GOBIERNO DEL ESTADO DE SINALOA
SECRETARIA DE OBRAS PUBLICAS
ACTA SOBRE ACUERDOS DE LA REUNION DE ACLARACIONES DE CONTRATISTAS
ANEXO II-A

PAVIMENTACIÓN CON ADOQUÍN, INCLUYE: RED DE AGUA POTABLE, ALCANTARILLADO Y ALUMBRADO PÚBLICO, EN LA AV. PRIMERA, ENTRE CALLE 16 DE SEPTIEMBRE Y CALLE PRIMERA, EN LA LOCALIDAD DE SAN IGNACIO, MUNICIPIO DE SAN IGNACIO, ESTADO DE SINALOA

GOBIERNO DEL ESTADO DE SINALOA
SECRETARIA DE OBRAS PUBLICAS
JUNTA ACLARATORIA
ACTA DE RESPUESTAS

SOP-C-LP-PAV-078-2017, E34

MURETE DE ALUMBRADO AEREO

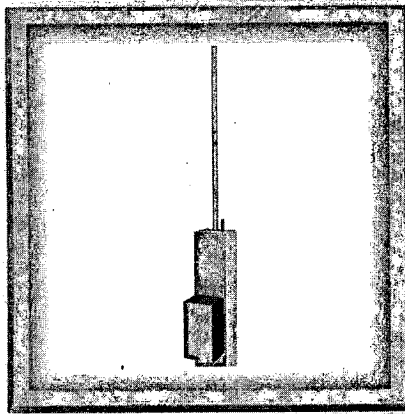
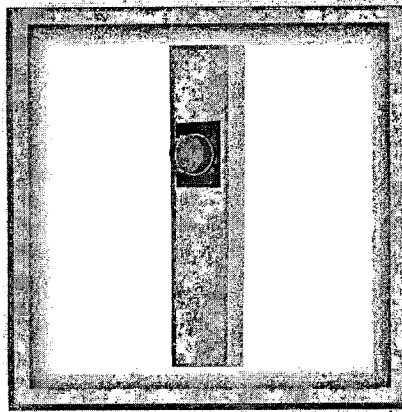
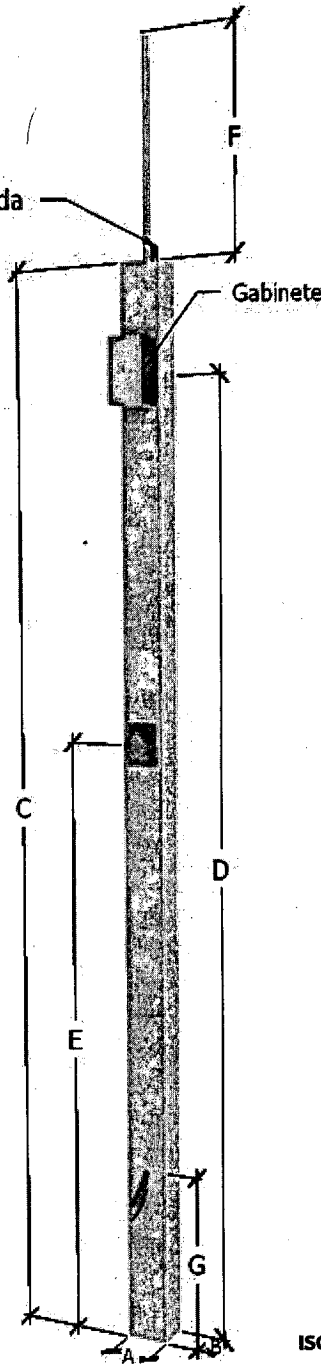
PREGUNTA #1 ¿EN EL CONCEPTO P20S89C016 NO ESPECIFICA LA MEDIDA DEL MURETE DE MEDICION?

P20S89C016 MURETE DE MEDICION PREFABRICADO, INCLUYE: CONTROL, PZA 1.00
RELEVADOR DE TIEMPO 0-5 HR INCLUYE: BASE DE MEDICION 5-100
AMP. MARCA SQUARE D, GABINETE, 2 CONTACTORES DE 30 AMP., 2
INTERRUPTORES DE 2 x 50 AMP. FOTOCELDA DE 1000 W 220 V.
RECEPTACULO PARA FOTOCELDA, MENSULA, TUBO C7R GALVANIZADO
DE Ø 1/2", MUFA DE Ø 1/2", CABLES, MANO DE

- 1.- Se anexa croquis
- 2.- Puede Elegir cualquier Metodo
- 3.- SI
- 4.- Preferentemente Ultima Declaración (2016)
- 5.- Es en color Rojo
- 6.- Solamente la manguera
